טיוטת התנגדות: בלי מדרכה רציפה אין לאשר תוספת תנועה

בקשה להיתר 2026/0439.00 | הפלמ"ח 41, ירושלים

טיוטה לעיון, 30.10.2026. לא הוגשה. אין זה ייעוץ משפטי או חוות דעת של מהנדס תנועה. פרטי המתנגד וחתימתו יתווספו רק בעותק הפרטי להגשה. המסמך עוסק בתנועה, בהולכי רגל ובשלבי ביצוע בלבד; אין בו טענות בדבר חריגות מתכנית האב.

איור3: עיקרון מוצע, לא חתך מדידה

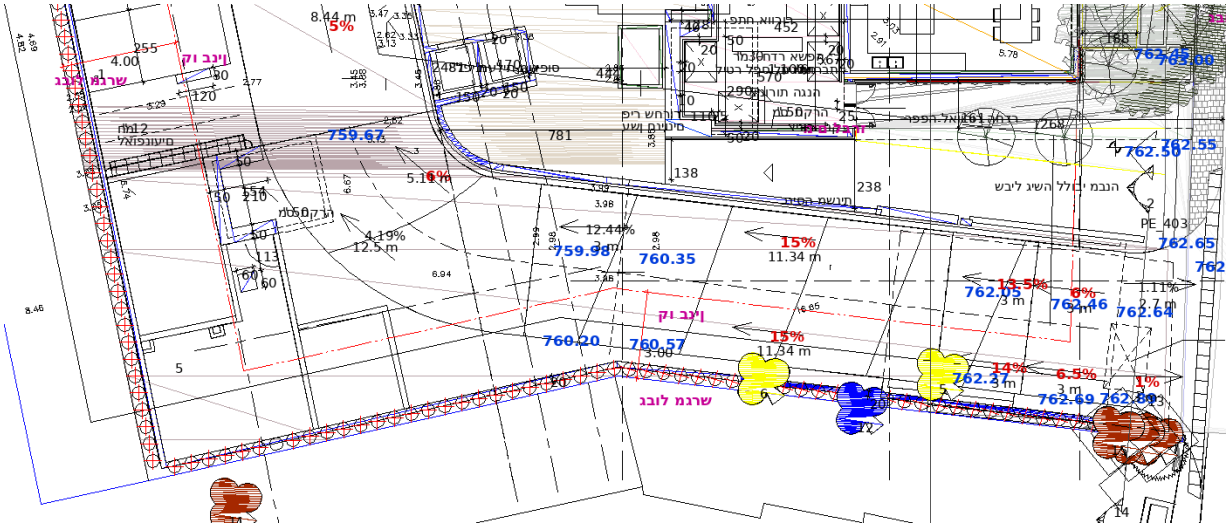
מבוקש תנאי מפורש לשמירת המדרכה הקיימת באזור הפורצים 30 לאורך כל העבודות ובמצב הסופי. אין לצמצם את המעבר בשל גדר, חפירה, תמיכת דפנות, רמפה, רחבת כיבוי, אחסון או עבודות קבלן. אם הקטע אינו בחזית בקשה זו, יש להסדירו בתיאום רשות הדרך ולא לייחס לבקשה שינוי שלא הוכח בתכניתה.

טרם הוכח במסמך זה שתכנית מאושרת מבטלת את מדרכת הפורצים 30. זו דרישה למניעת פגיעה ולבירור בתשריט מאומת. דרוש חתך מצב קיים/מוצע בקנה מידה עם גבולות מגרש ודרך, רוחבי מעבר, מקום הגדר ועומק החפירה. אין להסתפק בתשריט שאינו מסמן רצף הולכי רגל.

מקור: חיתוך רחבת כיבוי. אינו מצביע על ביטול מדרכה במספר30 דווקא.

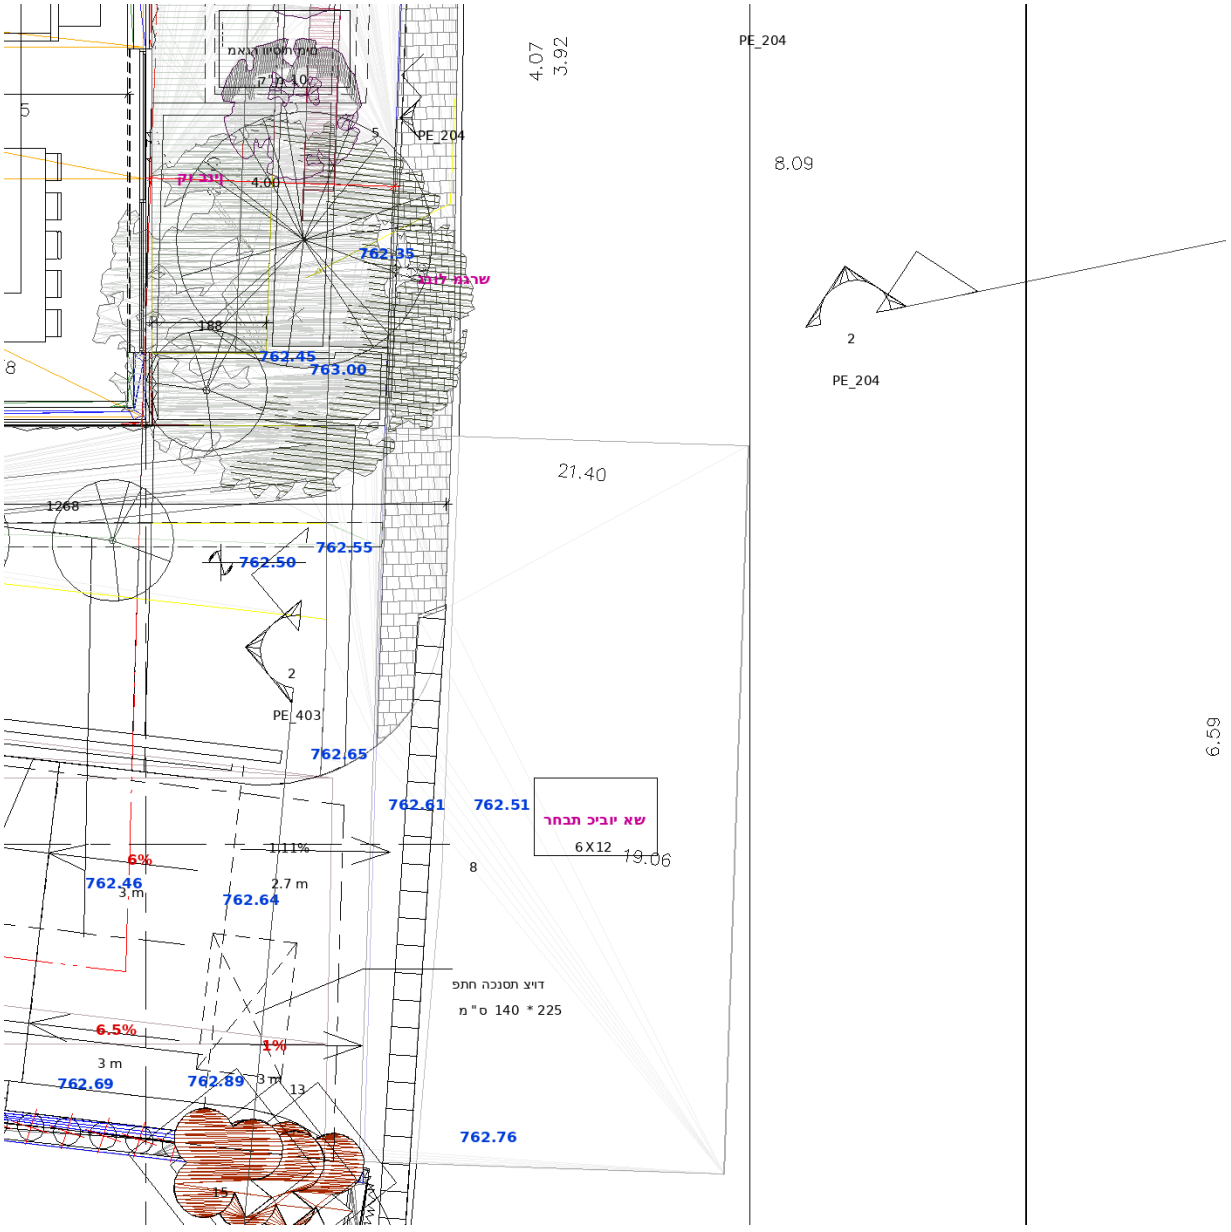
במסמך מחלקת התכנון לבקשה זו נאמר במפורש: "רחבת כיבוי האש המוצעת אינה מקובלת, כיון שהיא יושבת על רצועת הגינון ומוצעת על המדרכה". נדרשת הצגת התיקון הסופי ואישורו, ולא הנחה שהבעיה נפתרה. החיתוכים המצורפים ממחישים את מקור הדרישה; הם אינם הוכחה לביטול מדרכה במספר 30 דווקא.
